Panamá, 5 de mayo de 2023  
**DICOMAR-207-2023**

INFORME TÉCNICO DICOMAR N° 037-2023

Estudio de Impacto Ambiental, Categoría II.  
“Proyecto Estudios, Diseños, Confección de Planos y Construcción para Cerca de los Sectores de Colón y France Field, en la Zona Libre de Colón”

Imagen 2. Mapa de Cobertura Vegetal y Uso de Suelo.

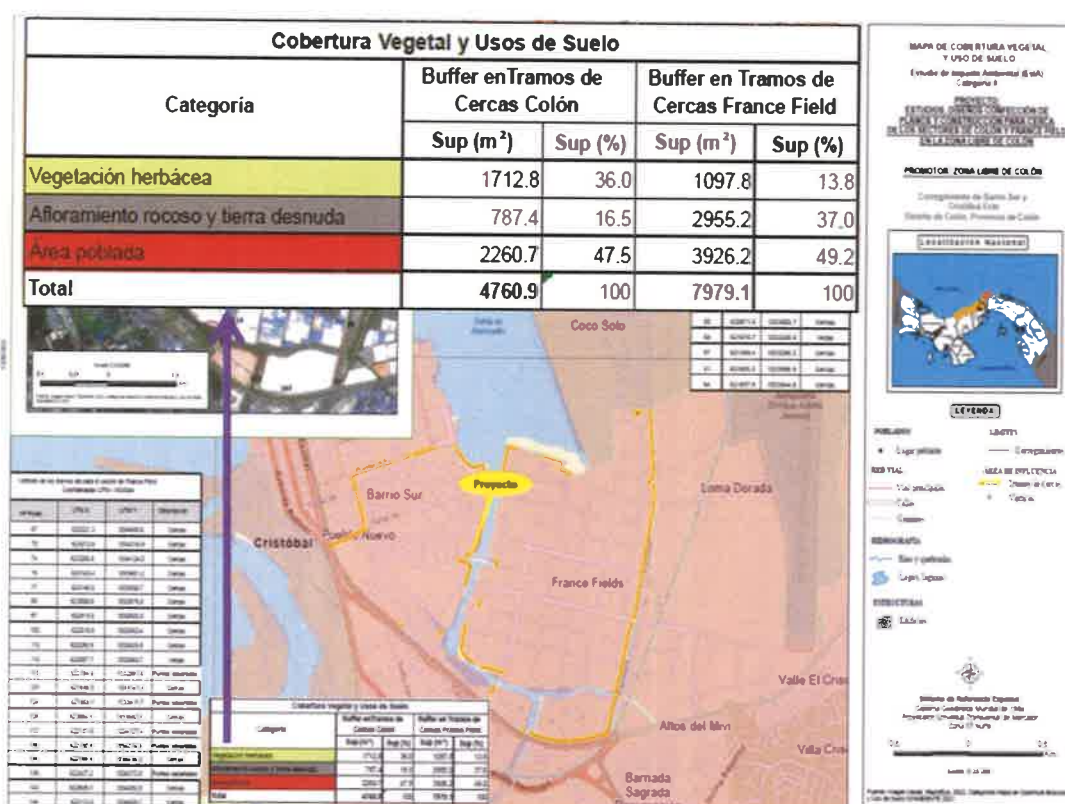
El mapa de cobertura vegetal y los datos no indican la cantidad de individuos o las parcelas de manglar en el área del proyecto.

El mapa de vegetación aportado no indica la ubicación de los individuos o parches de manglar con relación a la trayectoria de la cerca, a rehabilitar.

El promotor debe presentar el inventario de la vegetación, incluyendo la presencia de árboles de manglar en toda su complejidad, independientemente del DAP de cada individuo; dimensionando la superficie o individuos considerando la extensión de sus neumatóforos, raíces y especies asociadas; debidamente georeferenciado en DATUM WGS-84 y contrastado con la trayectoria de la cerca.
